Dotyczy przetargu nieograniczonego na:

„ Budowa budynku toalety publicznej przy ul. Sierakowskiego w Piasecznie wraz z zagospodarowaniem terenu.

Zamawiający zawiadamia, że Wykonawca na podstawie art. 38 ust. 1 ustawy Prawo zamówień publicznych zwrócił się z zapytaniem o wyjaśnienie treści SIWZ. Treść pytań w załączeniu do pisma.

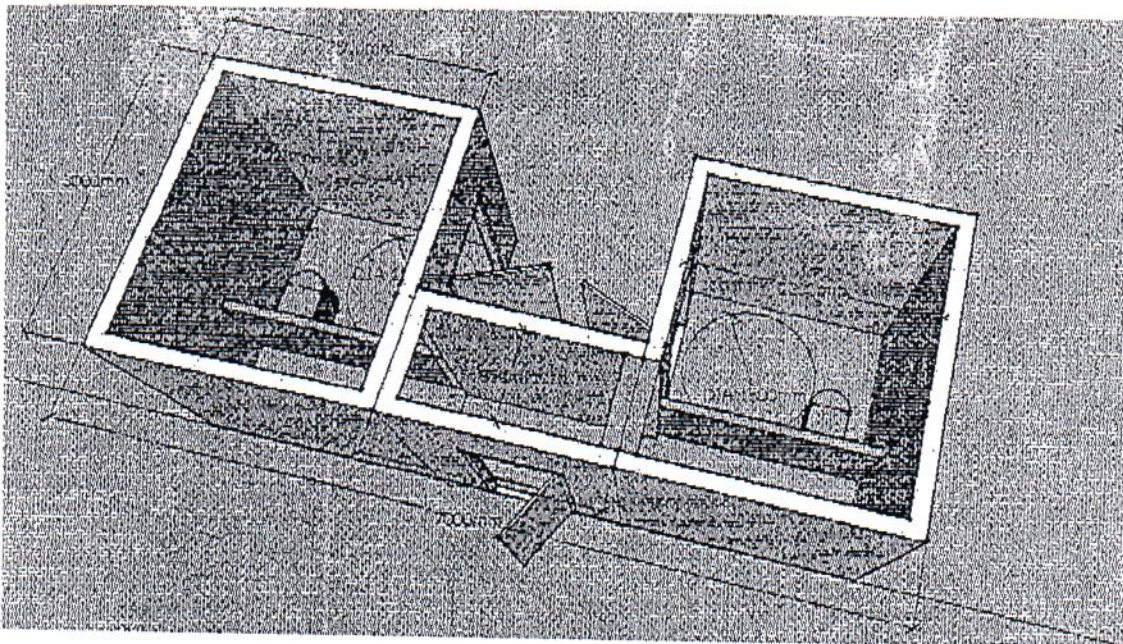
5. Zamawiający nie określa tolerancji wymiarów toalety. Wnosimy o zaakceptowanie wymiarów oraz wejścia do części serwisowej toalet wg poniższego szkicu:

Ad. 5 Zamawiający nie wyraża zgody na wprowadzenie zmian i tolerancji wymiarów toalety ze względu na zatwierdzony projekt budowlany.
